CORRECCIÓN DE ERRORES MATERIALES DE LA ORDENACIÓN PORMENORIZADA DEL PLAN GENERAL DE ORDENACIÓN URBANÍSTICA DE MÁLAGA

NOVIEMBRE 2012

CORRECCIONES DE ERRORES MATERIALES DEL PGOU
Noviembre 2012

TÍTULO..Corrección de calificación de equipamiento en Ampliación de Universidad

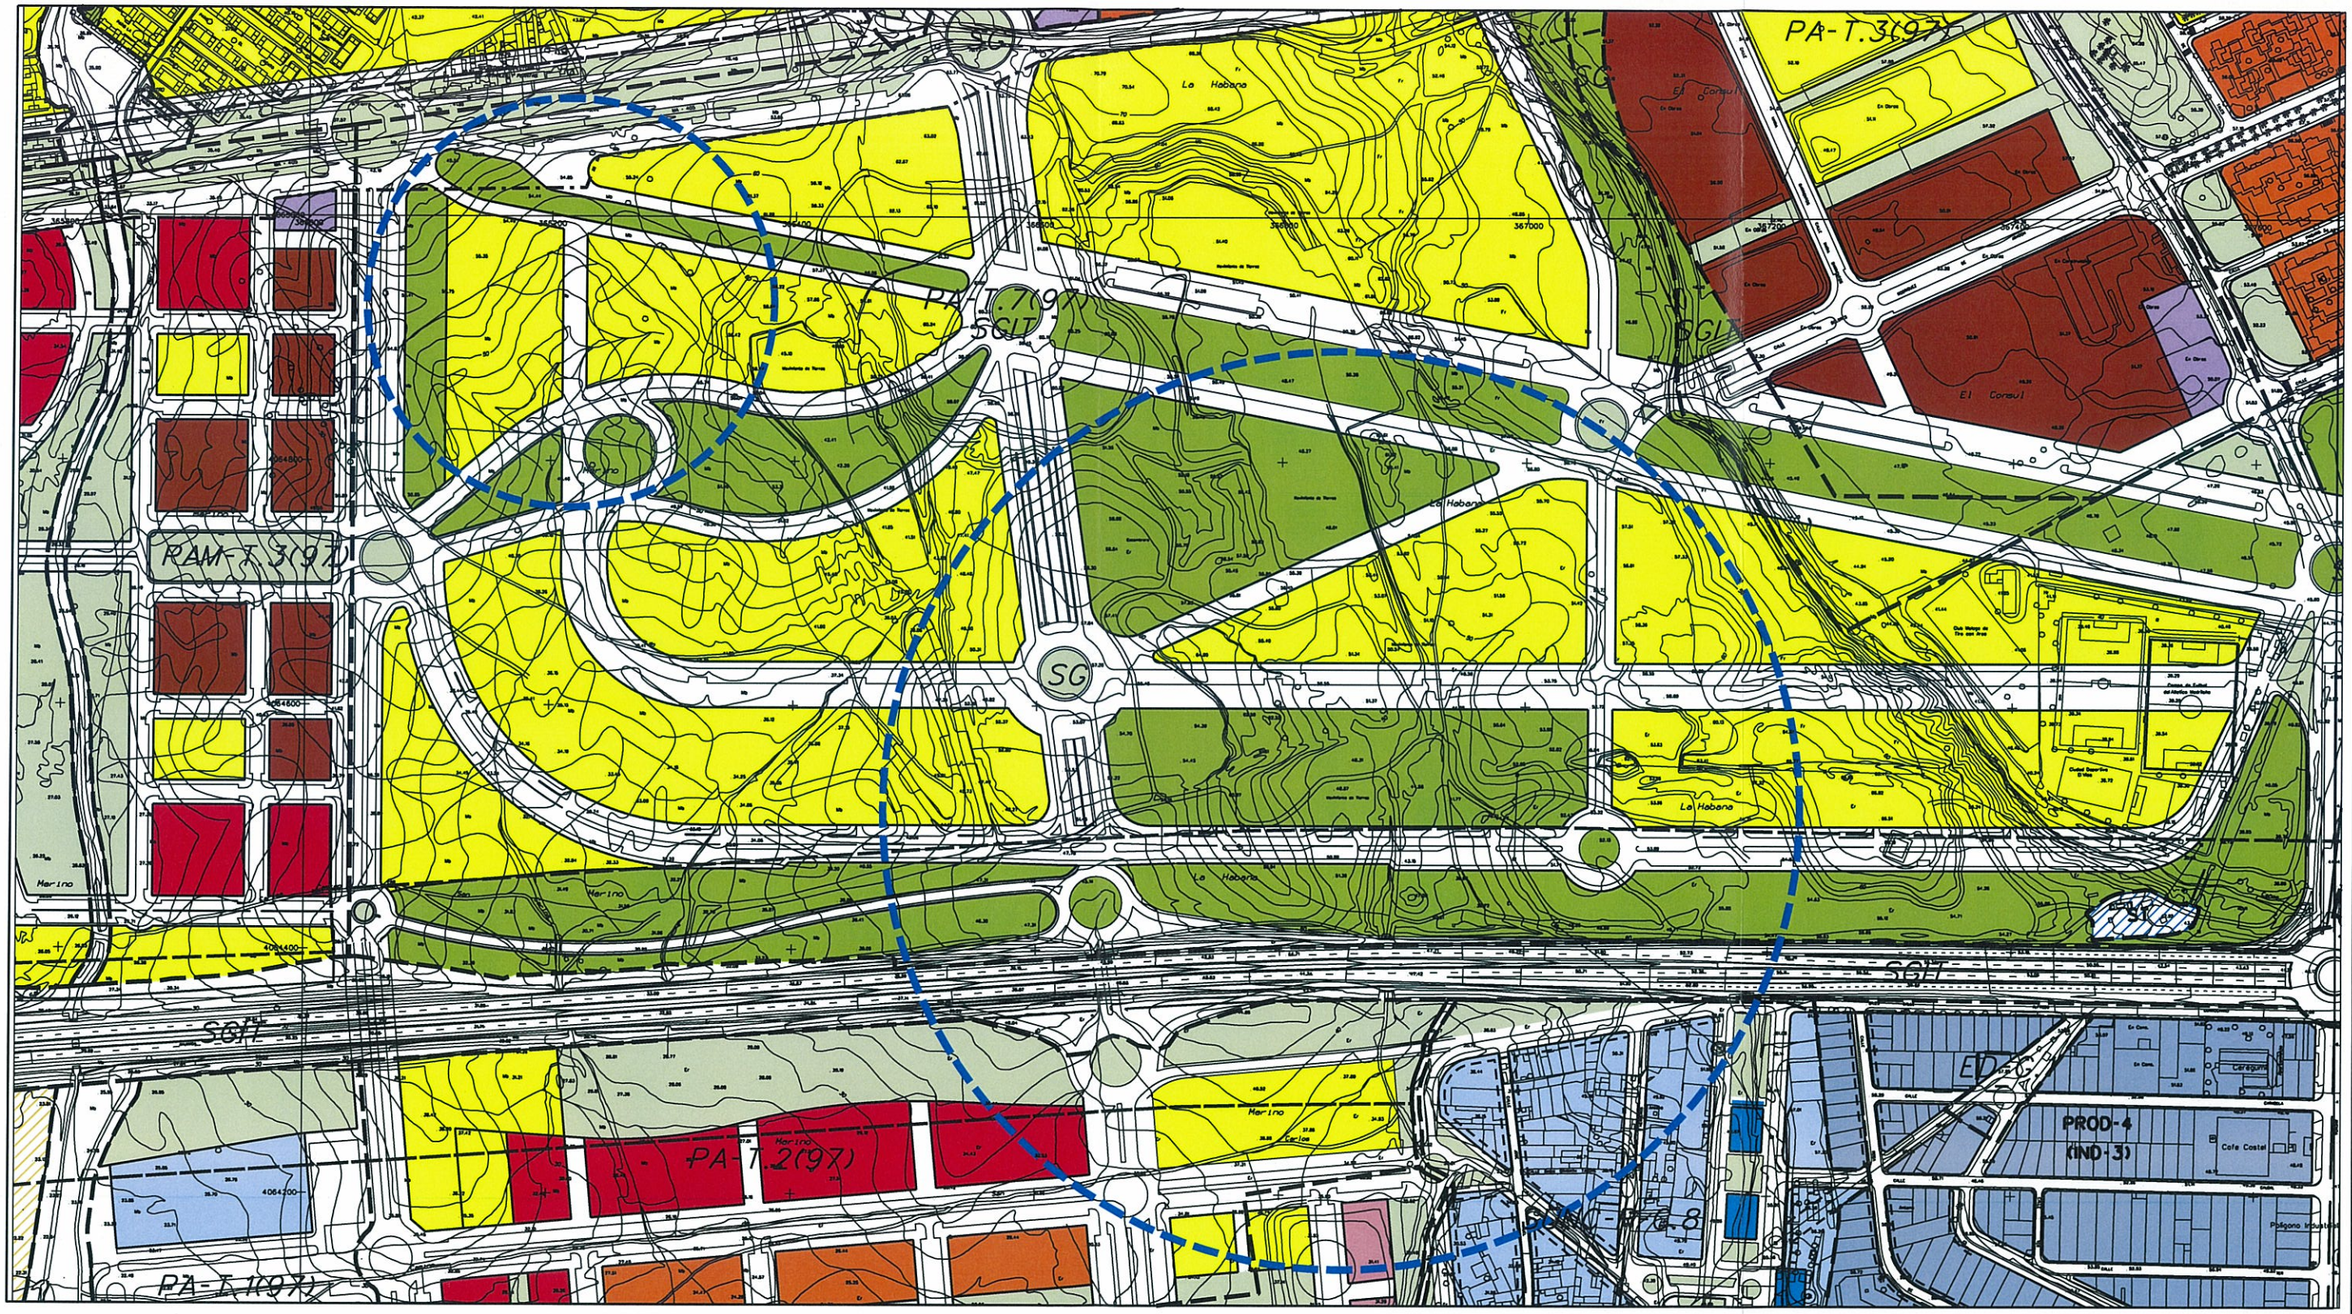
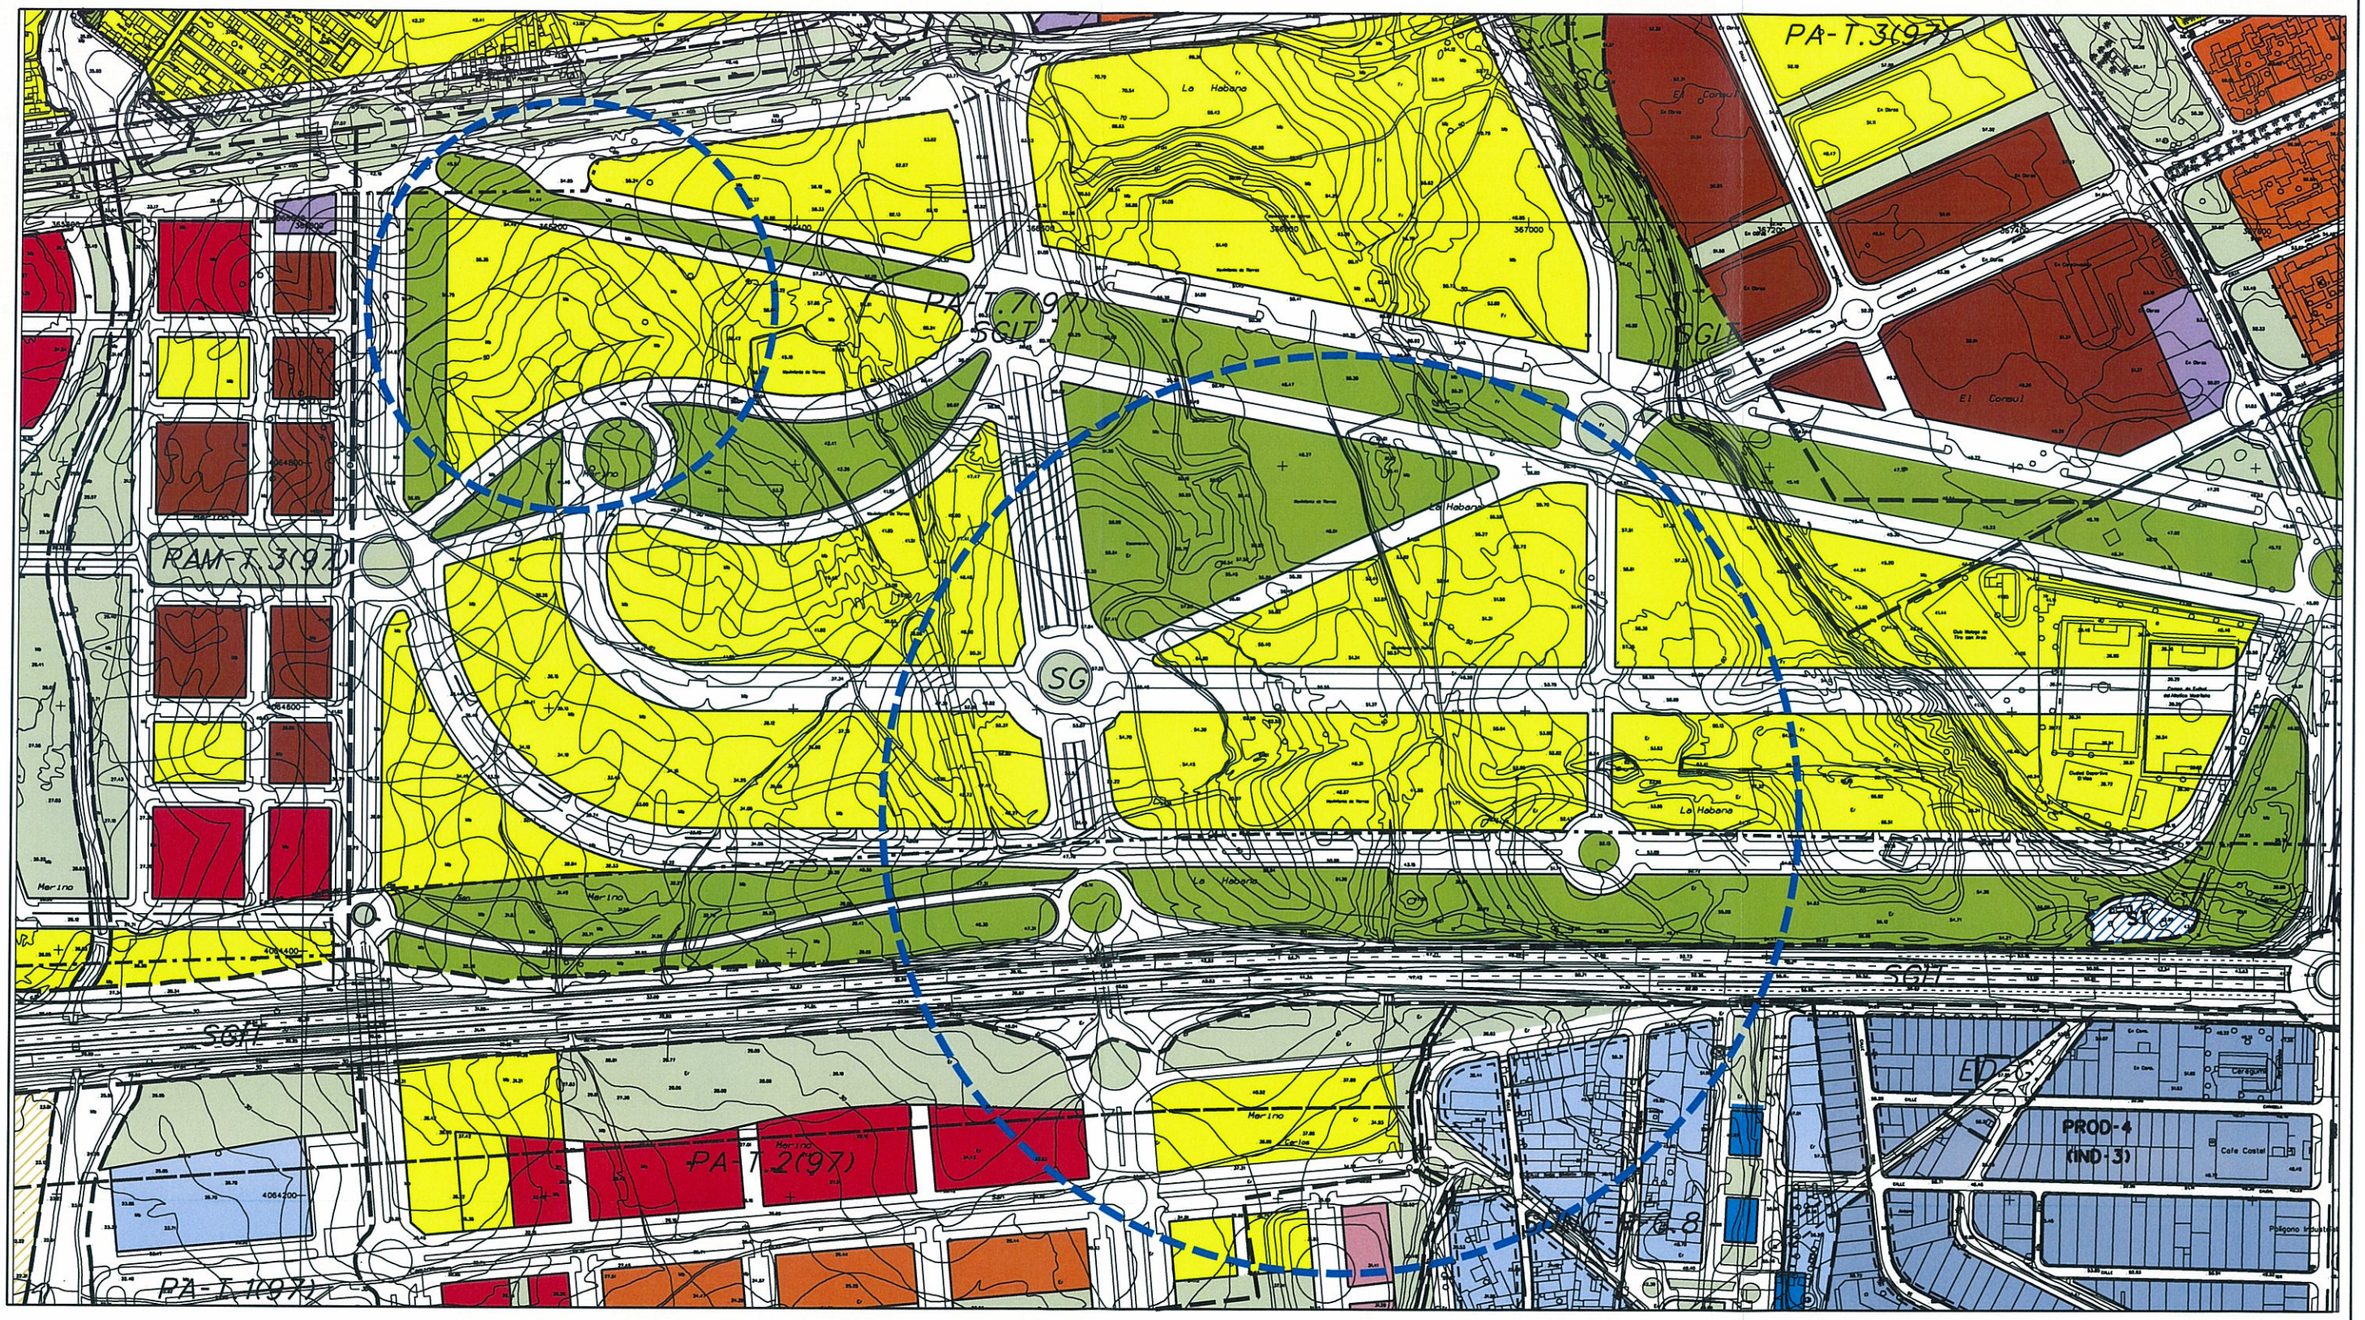
Error por disponer una parcela, calificada como equipamiento en el Plan Especial aprobado (PA-T.7), como zona de espacios libres (zona verde). Adaptación general a la ordenación resultante del Plan Especial.

DOCUMENTO ACTUAL

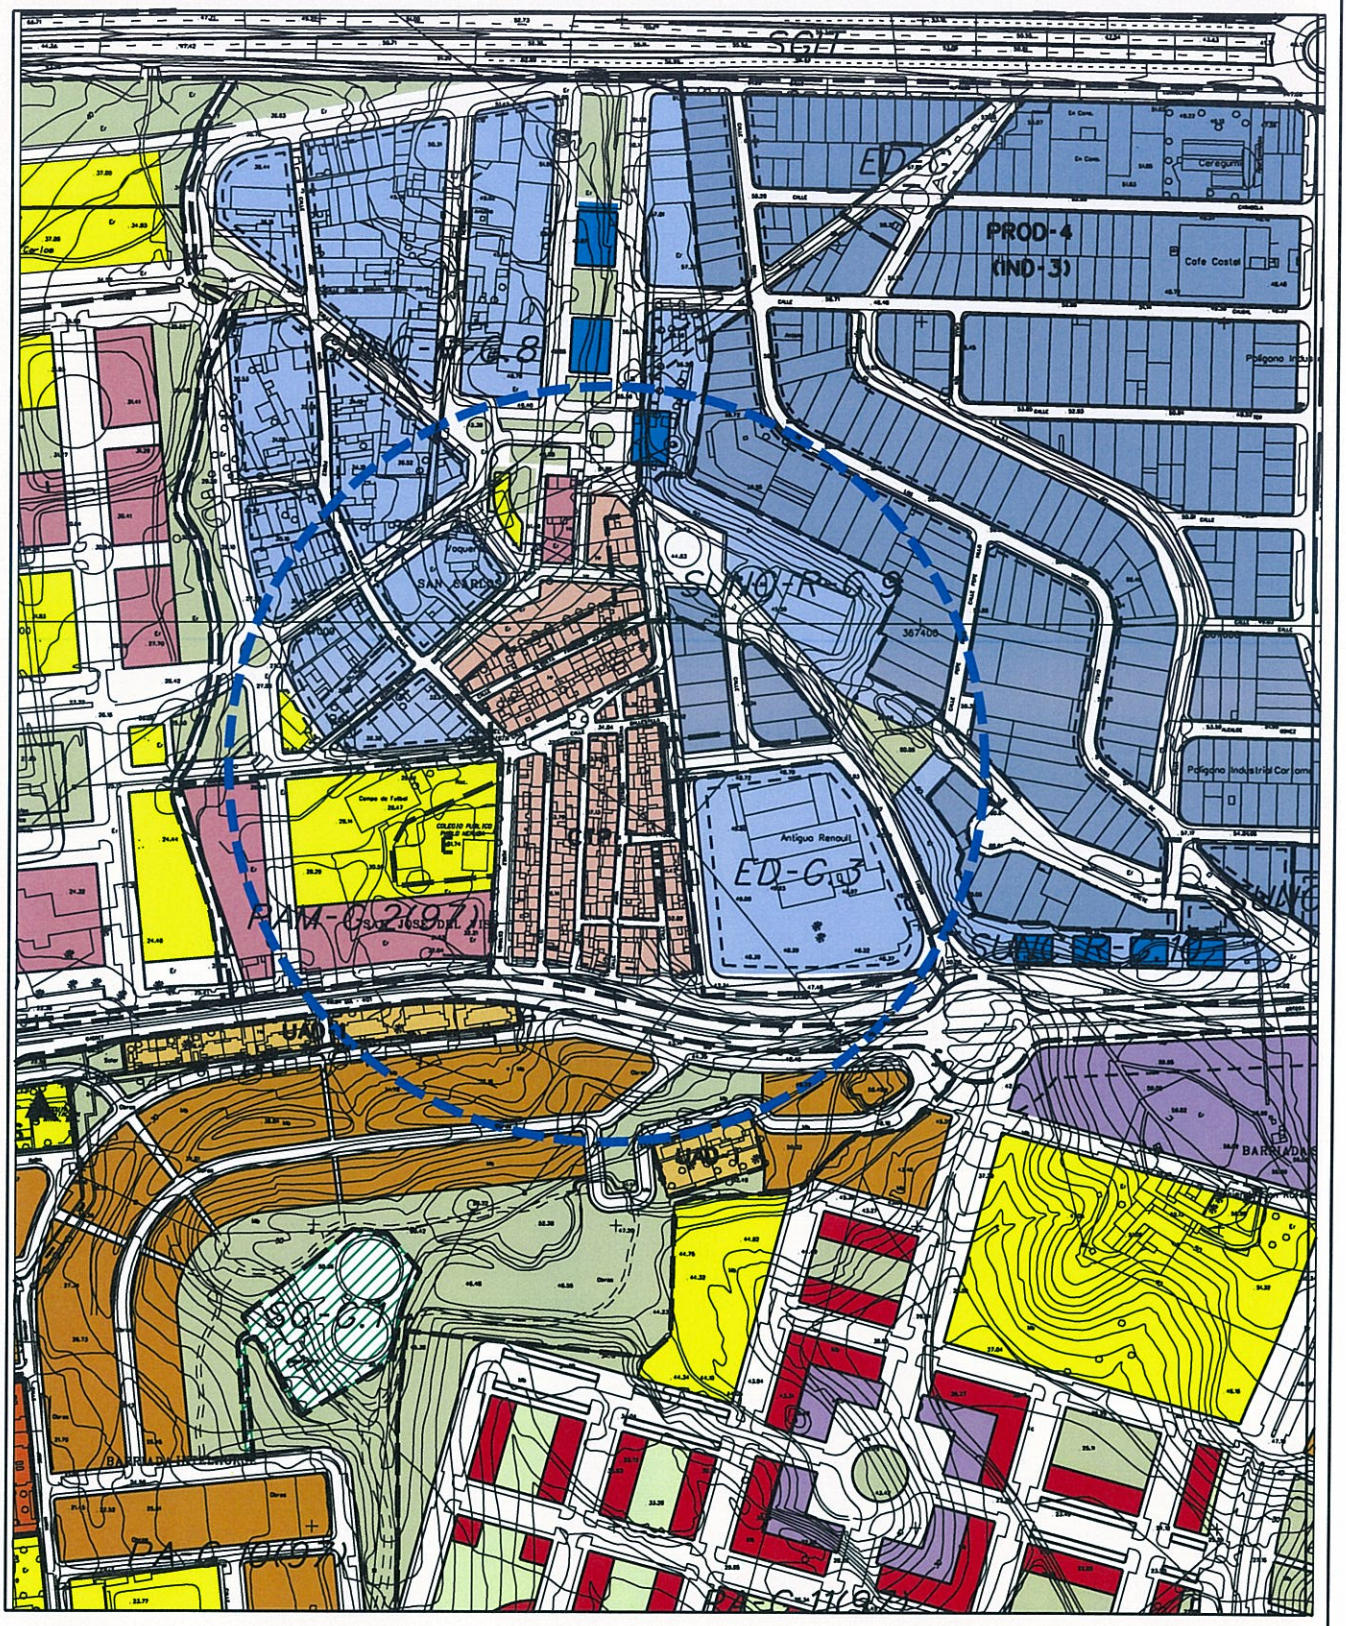
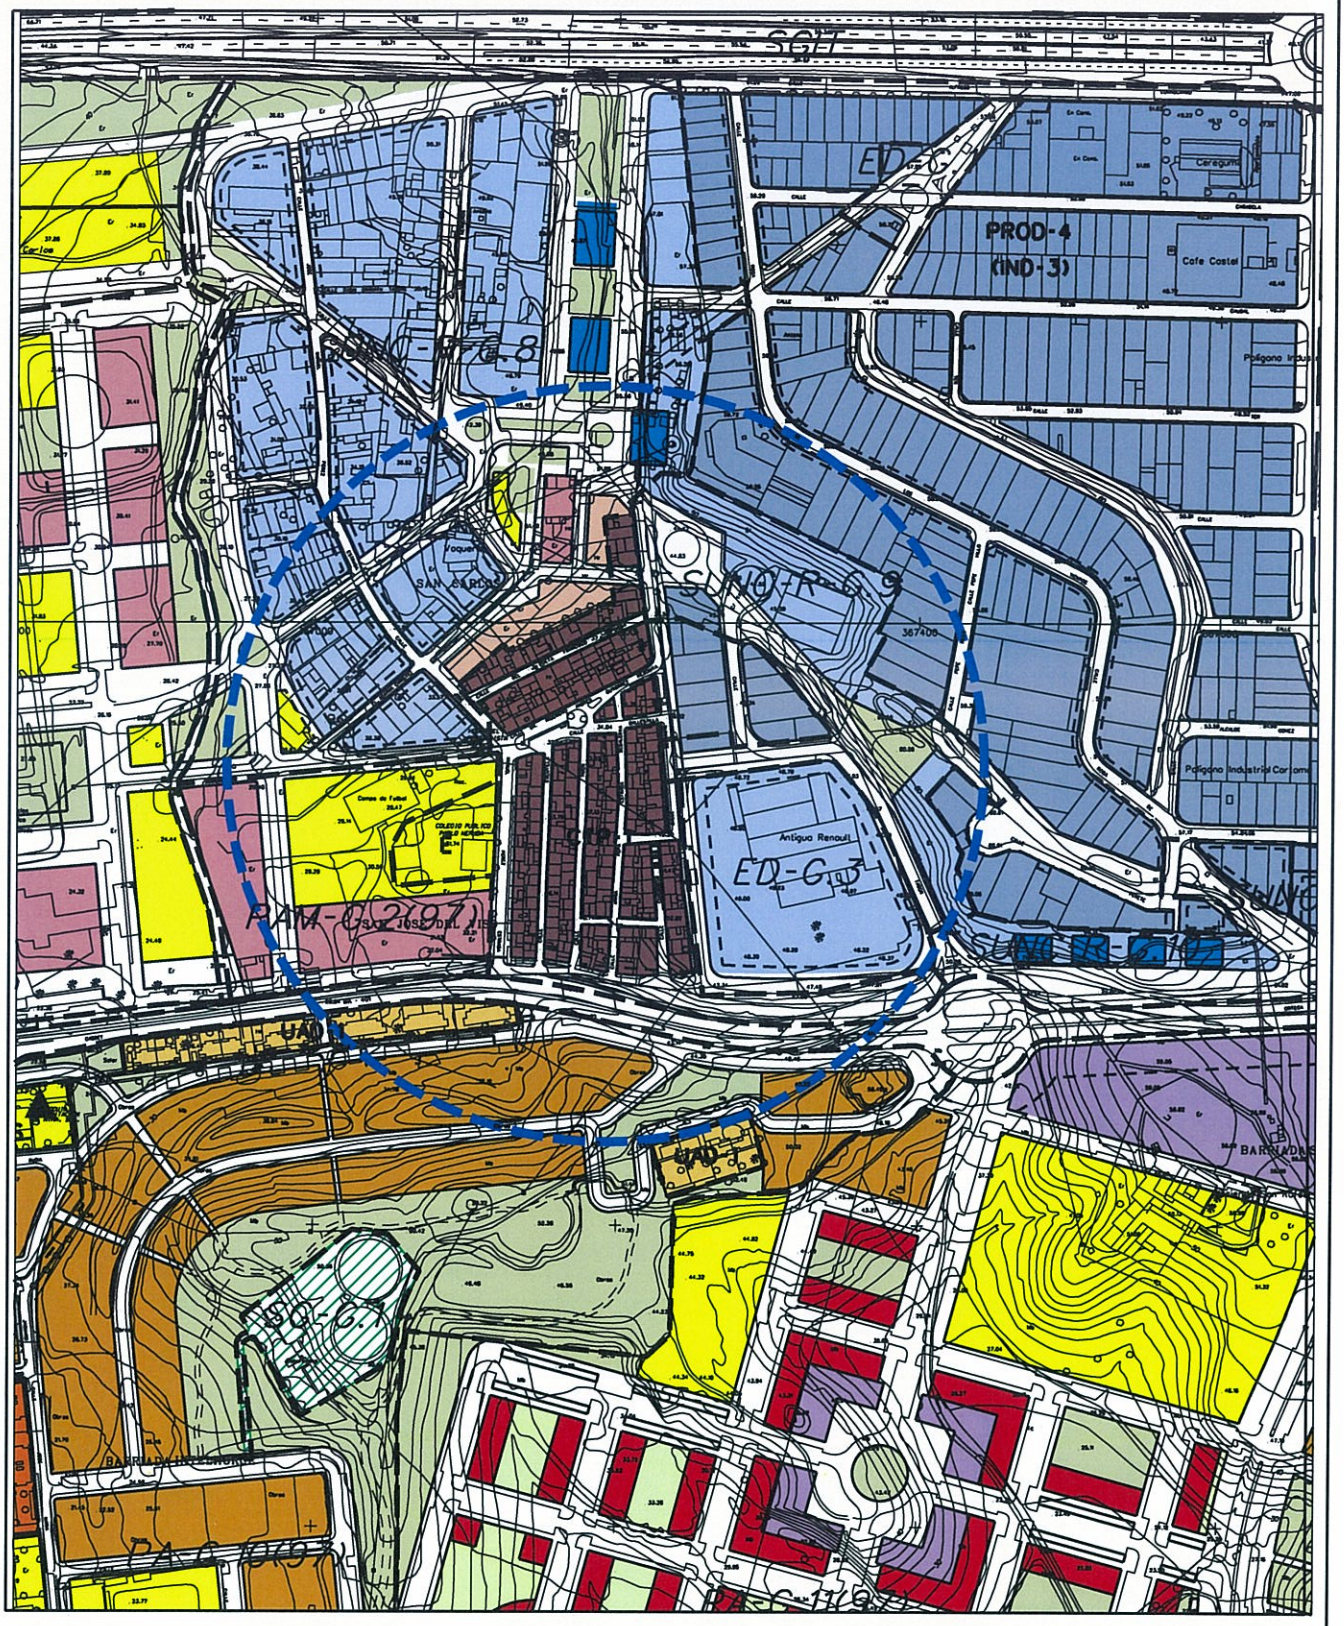
Aparece con la trama de "Uso Global Residencial Baja Densidad", lo que claramente es un error de trama, dada su consolidación y la asignación de un uso pormenorizado con ordenanza CTP.1.
